規格變更通知

EB3L 型指示燈隔離柵(本質安全防爆構造)用 EB3P 型 指示燈、照光按鈕開關、照光選擇開關

茲因 EB3P 型 指示燈、照光按鈕開關、照光選擇開關的部分規格有所變更，特此通知。

(2) 變更操作部內部形狀

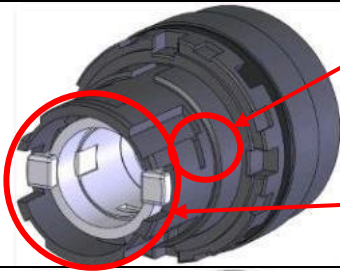
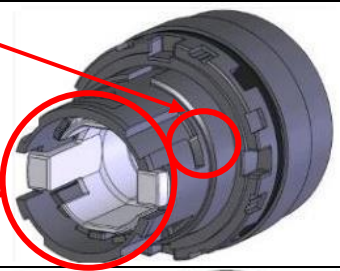
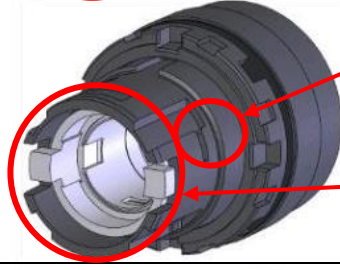
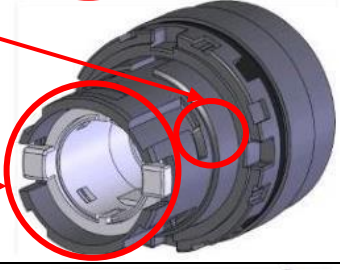
為了提高生產性、品質，因而變更操作部內部的形狀。

現行品	變更品	
照光按鈕開關 (瞬時型)		<div style="border: 1px solid black; padding: 2px; display: inline-block;">槽寬變更 1.2 → 2.2 mm</div> <div style="border: 1px solid black; padding: 2px; display: inline-block;">零件形狀變更 (減少 1 個零件)</div>	
照光按鈕開關 (交替型)		<div style="border: 1px solid black; padding: 2px; display: inline-block;">槽寬變更 1.2 → 2.2 mm</div> <div style="border: 1px solid black; padding: 2px; display: inline-block;">零件形狀變更 (減少 1 個零件)</div>	
照光選擇開關		<div style="border: 1px solid black; padding: 2px; display: inline-block;">變更 2 種 3 零件的 形狀</div>
